主旨：檢送本署114年10月2日召開「大安大甲溪聯通管工程-大甲輸水管第2標統包工程第三工區鯉魚潭第二原水管(L0K+000~L0K+063)及后里圳延伸段(H0K+271~H0K+316)工程」水土保持計畫第2次變更設計現勘暨審查會議紀錄1份，請查照。

「大安大甲溪聯通管工程-大甲輸水管第 2 標統包工程
第三工區鯉魚潭第二原水管(L0K+000~L0K+063)及后里
圳延伸段(H0K+271~H0K+316)工程」水土保持計畫

第 2 次變更設計現勘暨審查會議紀錄

第 2 次變更設計現勘暨審查會審查委員及機關意見

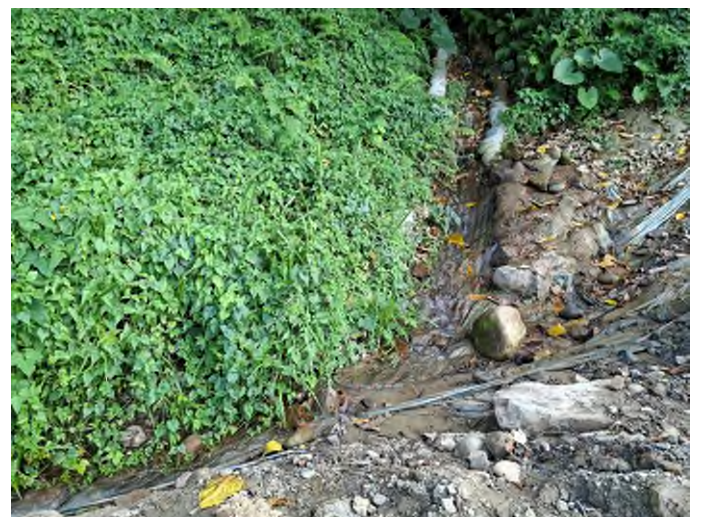
施作自由型格梁框位置

截水溝位置
